改善箇所説明図 ①

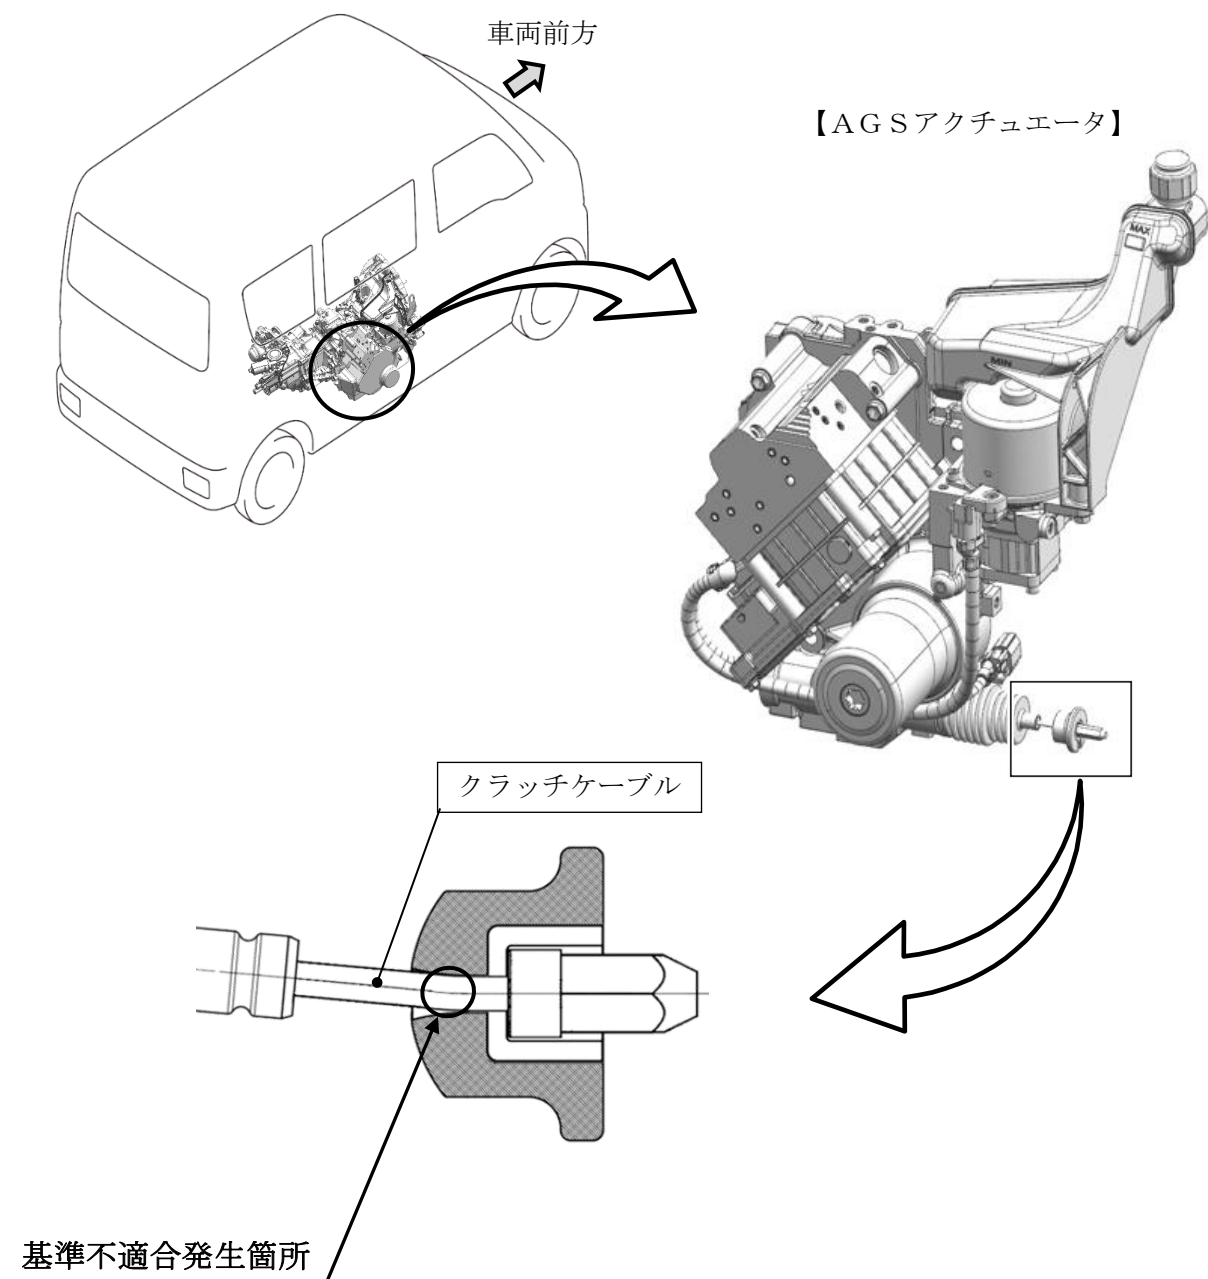
機械式自動変速機（AGS）のクラッチケーブルにおいて、防水のための被覆構造が不適切なため、芯線に錆が発生するものがある。そのままの状態で使用を続けると、クラッチケーブルの芯線が破断し、警告灯が点灯するとともに変速不能及び走行不能となるおそれがある。

全車両、アクチュエータを点検し、該当アクチュエータの場合はクラッチケーブルを対策品に交換する。

識別： ID プレートに水色のシールを貼付する。

改善箇所説明図 ②

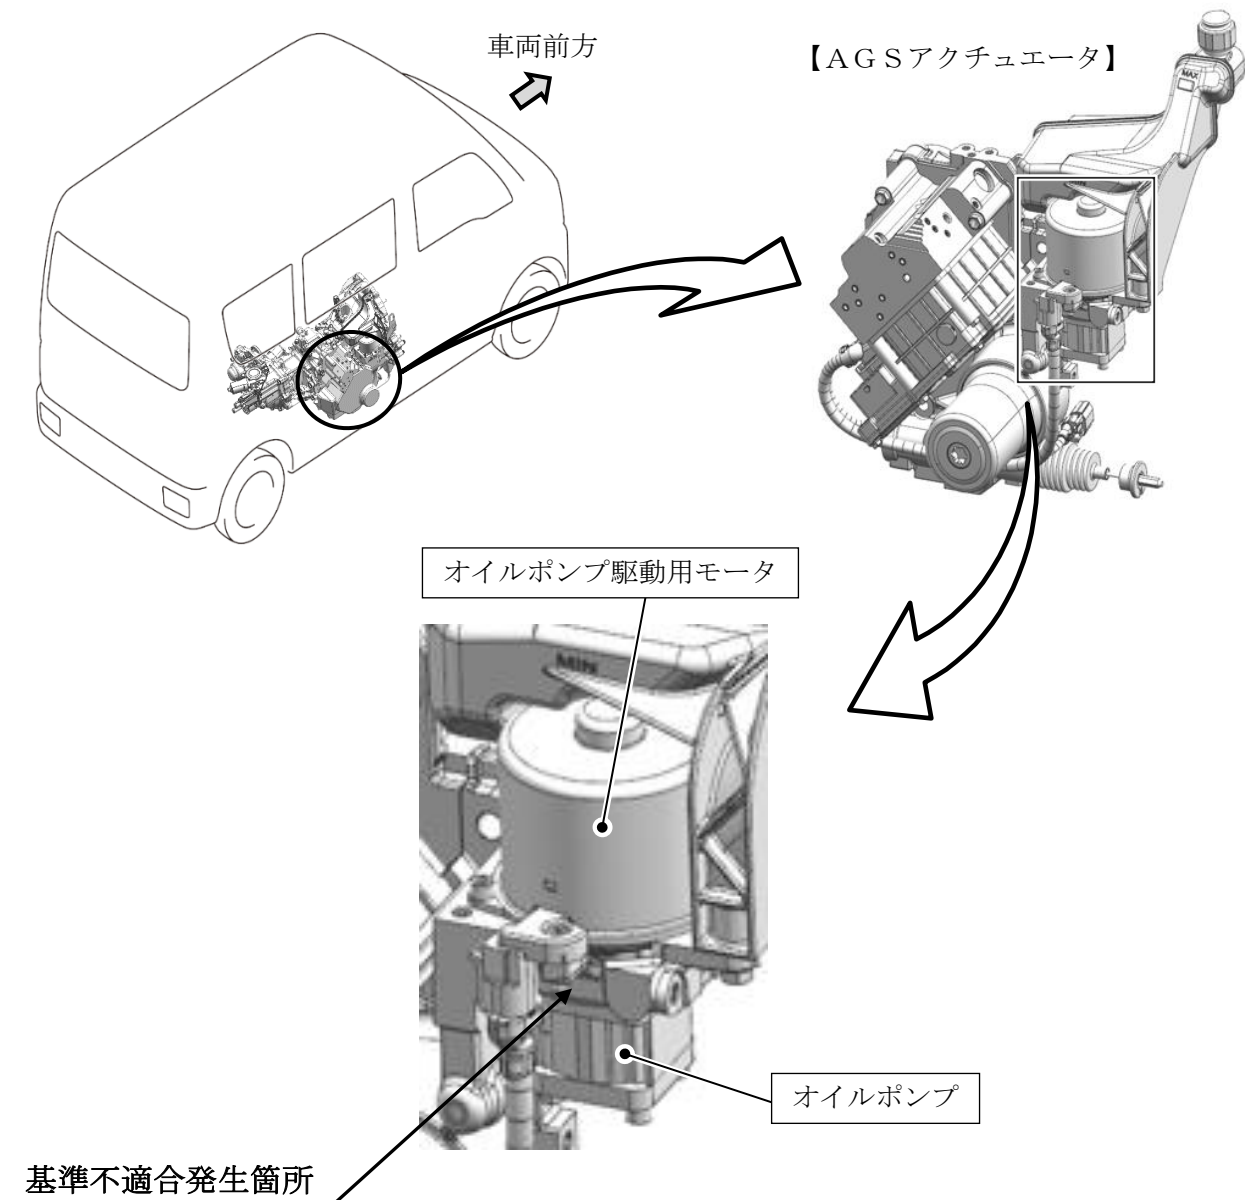
機械式自動変速機（AGS）のオイルポンプとオイルポンプ駆動用モータのジョイント部において、外部との通気構造が不適切であったため、オイルポンプからオイルが滲んだ場合、オイルが空気と共に、モータ側に浸入することがある。そのままの状態で使用を続けると、モータ内部が短絡して作動しなくなり、警告灯が点灯するとともに変速不能及び走行不能となるおそれがある。

全車両、アクチュエータを点検し、該当アクチュエータの場合はオイルポンプとオイルポンプ駆動用モータを対策品に交換する。

識別： ID プレートに水色のシールを貼付する。

改善箇所説明図 ③

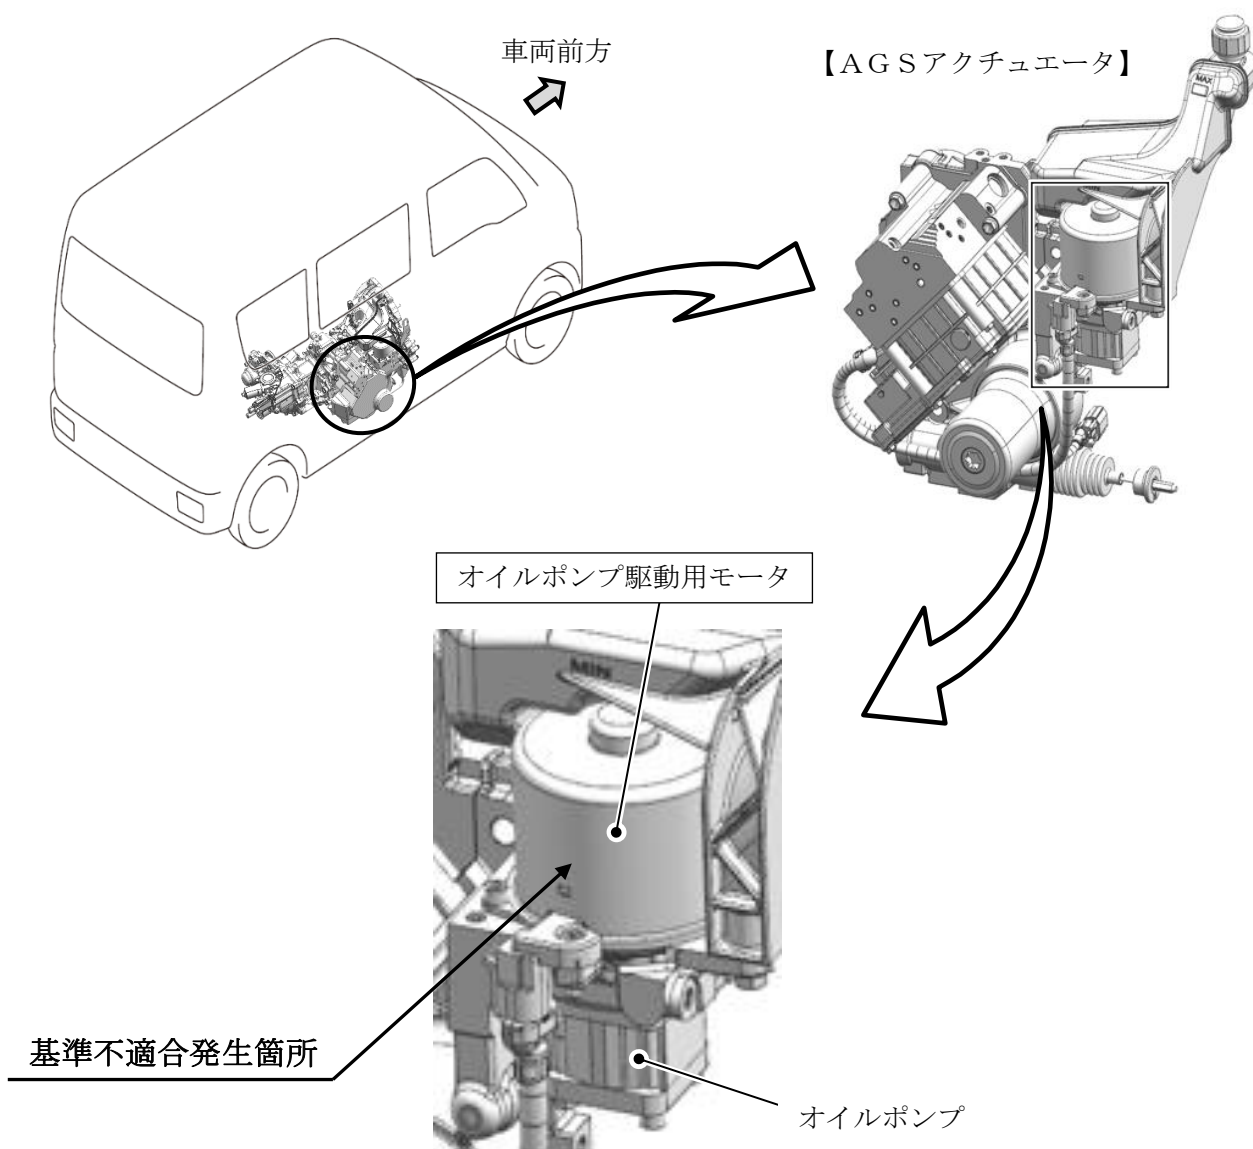
機械式自動変速機（AGS）において、オイルポンプ駆動用モータのブラシ材質が不適切なため、高温、高湿条件においてブラシが膨張し、摺動不良となるものがある。そのままの状態で使用を続けると、最悪の場合、ブラシが固着してモータが通電不良により作動しなくなり、警告灯が点灯するとともに変速不能及び走行不能となるおそれがある。

全車両、アクチュエータを点検し、該当アクチュエータの場合はオイルポンプ駆動用モータを対策品に交換する。

識別： ID プレートに水色のシールを貼付する。
